改善箇所説明図 ①

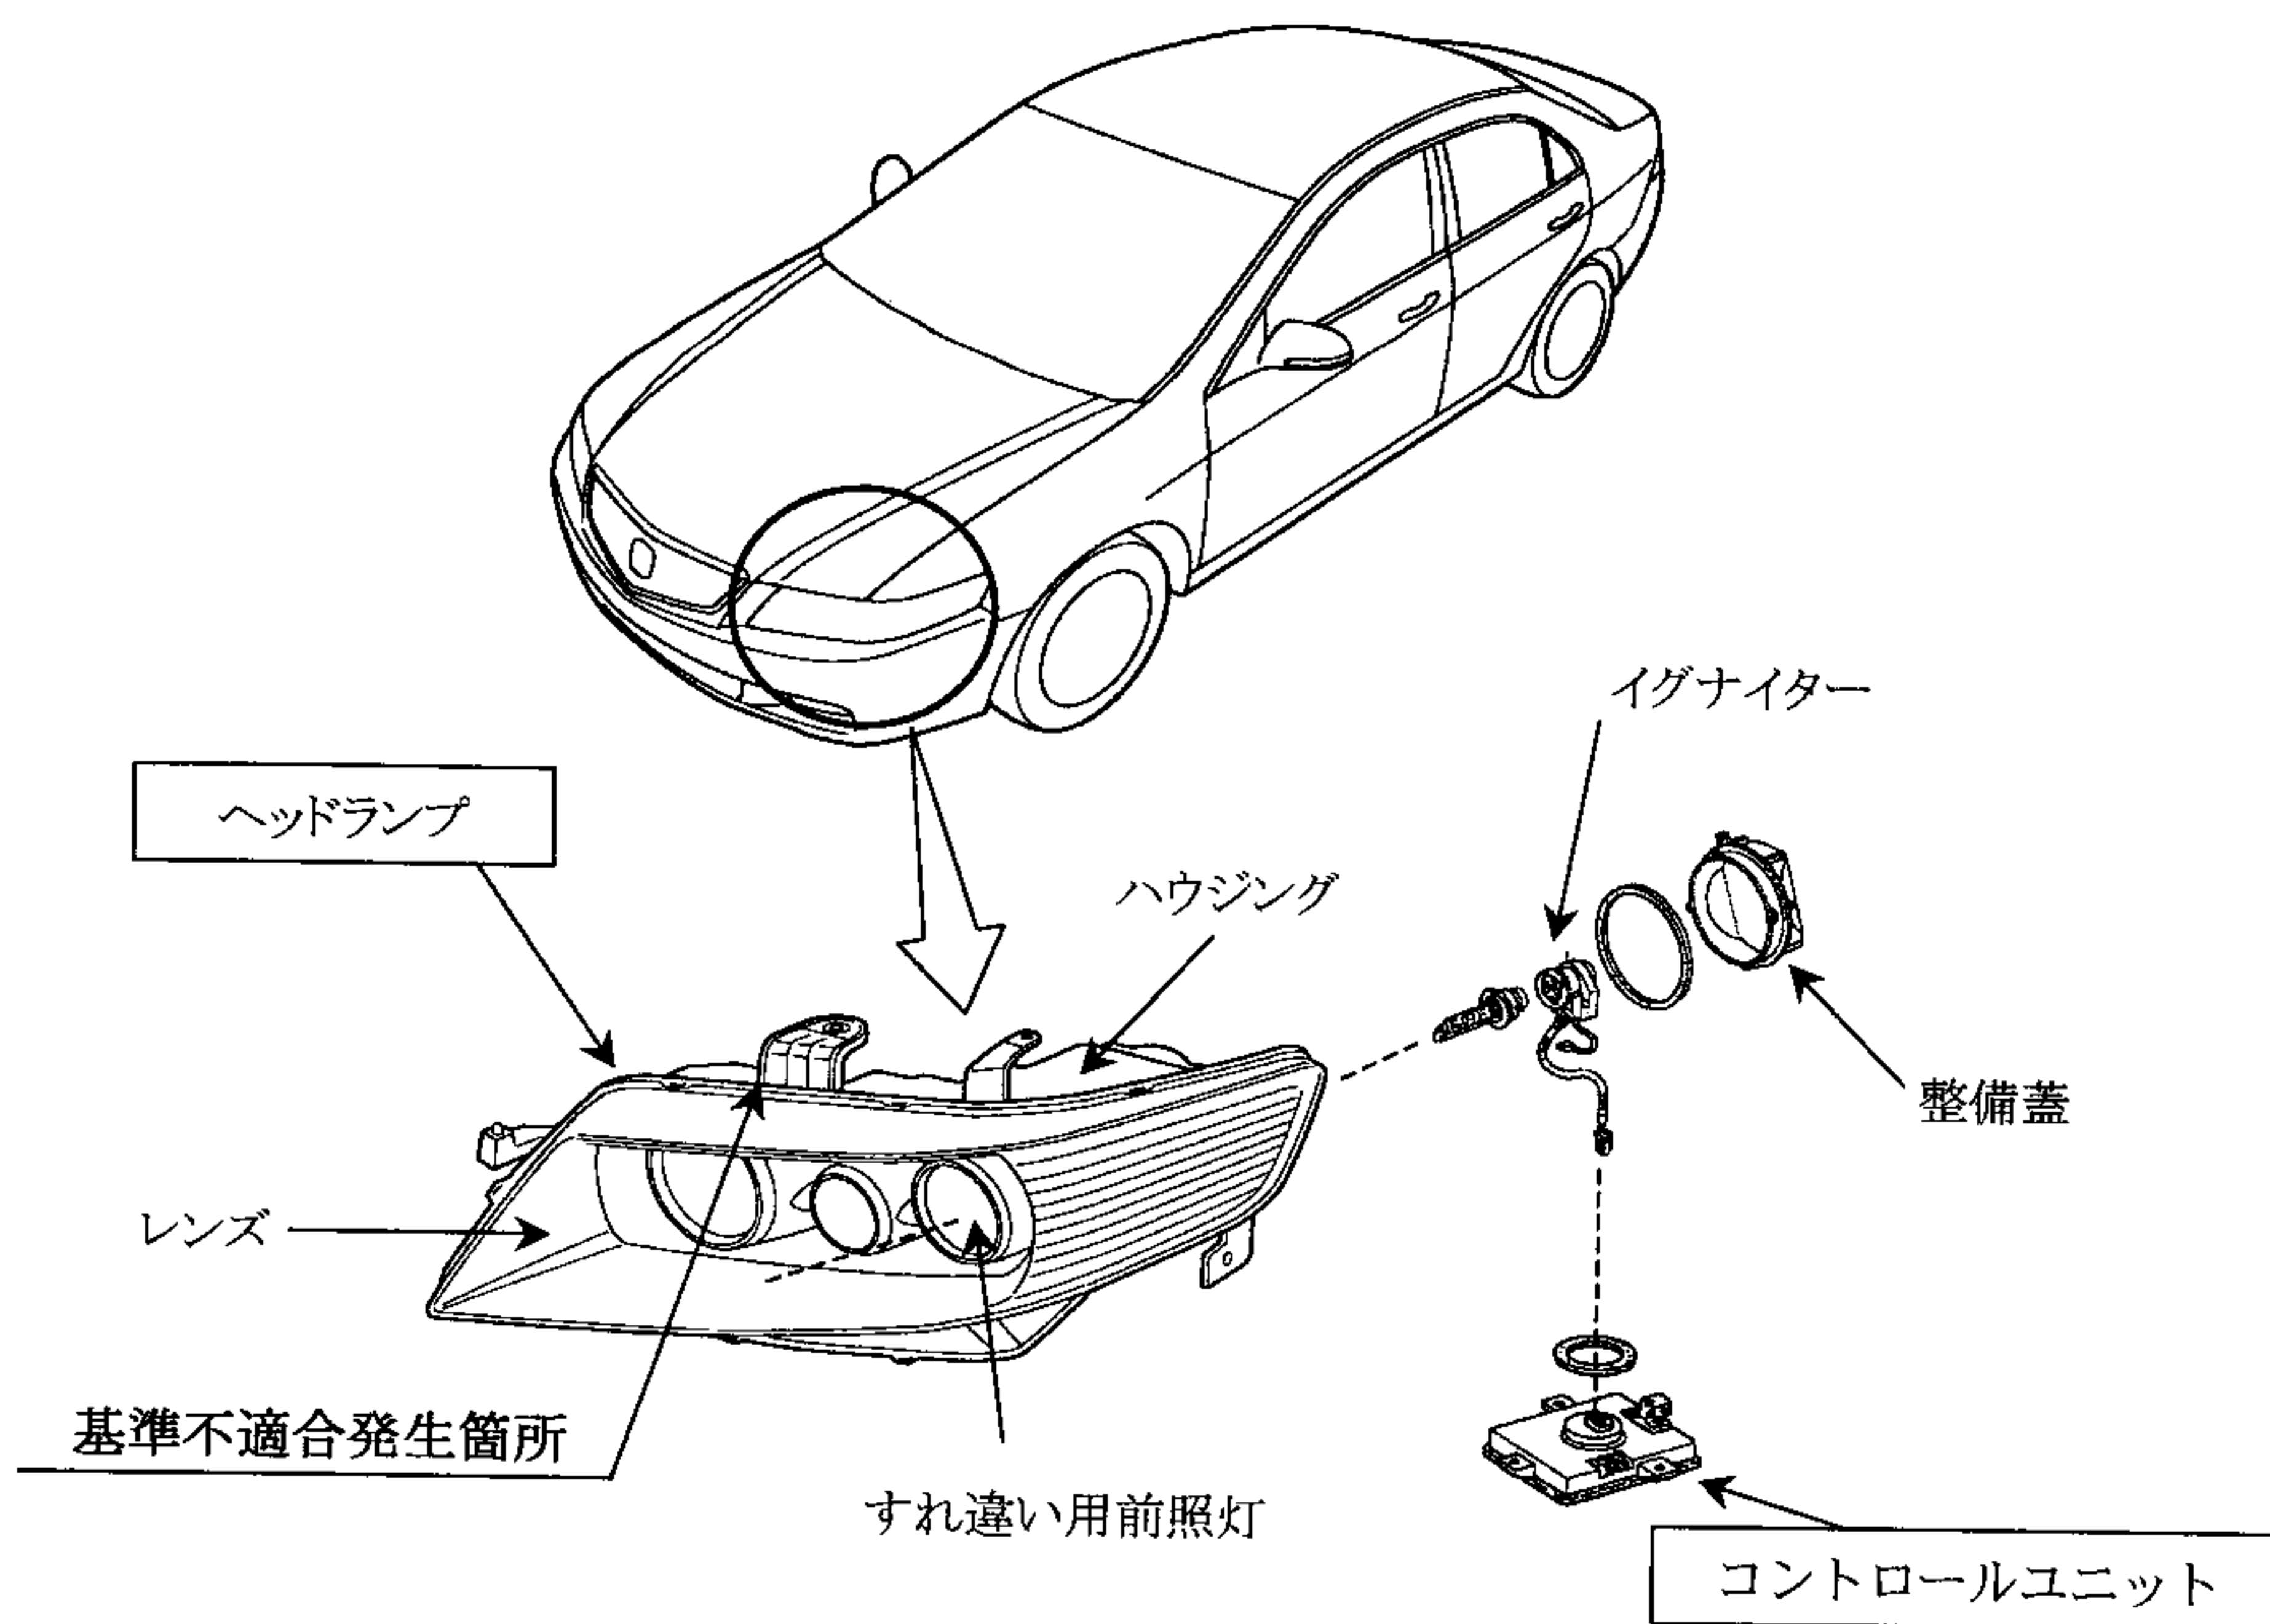
高輝度放電灯式前照灯の左側ヘッドランプでハウジングにレンズを取り付ける組み立て治具の寸法が不適切なため、ヘッドランプ組み立て後にレンズとハウジングのシール位置がずれ、ヘッドライトの点灯・消灯の繰り返しを行うと、シール部が部分的に剥がれて雨天走行時等にヘッドランプ内に水が浸入するものがある。そのため、浸入した水がヘッドランプ内下部に取り付けられているコントロールユニットに入ると電圧制御回路が短絡して、前照灯が点灯しなくなるおそれがある。

全車両、当該ヘッドランプのシール状態を点検し、シール性に不具合があるものは対策品のヘッドランプ及び新品のコントロールユニットに交換する。
また、不具合がないものは対策品のヘッドランプに交換する。

識別：後席右側ドア、ロアーヒンジ締め付けボルト下側の頭部に黄色ペイントを塗布する。
